GPI.271.7.2023

Gmina Sadowne, jako Zamawiający, działając na podstawie art. 284 ust. 2 ustawy z dnia 11 września 2019 r. – Prawo zamówień publicznych (Dz. U. z 2022 r., poz. 1710 z późn. zm.), w związku z zapytaniem z dnia 26 czerwca 2023 r. o wyjaśnienie treści SWZ dotyczącej postępowania o udzielenie zamówienia publicznego pn. „*Modernizacja placu sportowo-rekreacyjnego w Sadownem*” – przedstawia pytania i odpowiedzi na pytania.

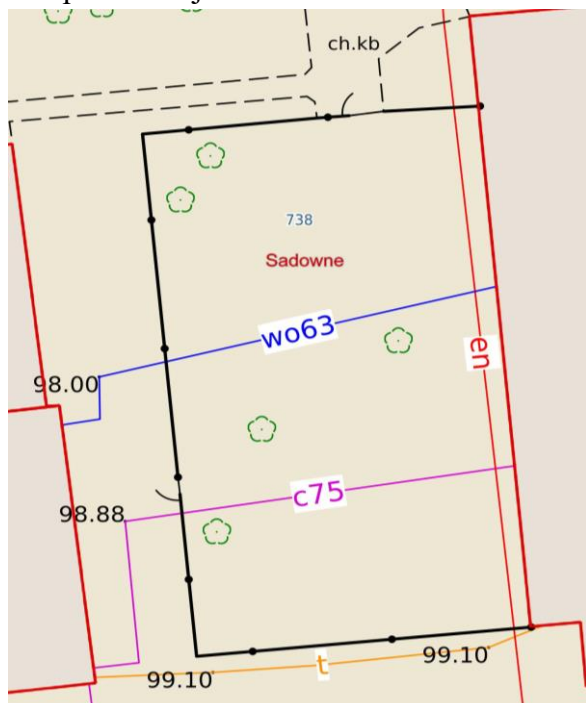
Czy w ramach strefy zamawianych robót występują jakiegokolwiek sieci lub inne kolizje? Jeśli występują to wnosimy o udostępnienie stosownej inwentaryzacji z opisem i mapą.

Na placu występuje infrastruktura techniczna w postaci sieci wodociągowej, energetycznej i ciepłowniczej.
